PCN/17/023/DE

Produktgruppe: Rundsteckverbinder M12

Titel: **M12 Power**
Zusätzliche Kante zur Fixierung der Dichtung im Flanschbereich

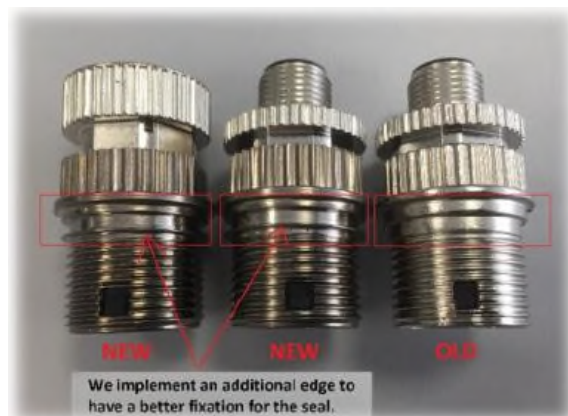
Zur besseren Fixierung des O-Rings haben wir im Flanschbereich eine zusätzliche Kante angebracht.

Die beiden linken M12 Steckverbinder zeigen die neue Kante zur Fixierung der Dichtung.

Eine Auswirkung auf die Funktion des Steckverbinders ist auszuschließen, da der Anschlussbereich nicht verändert wurde.
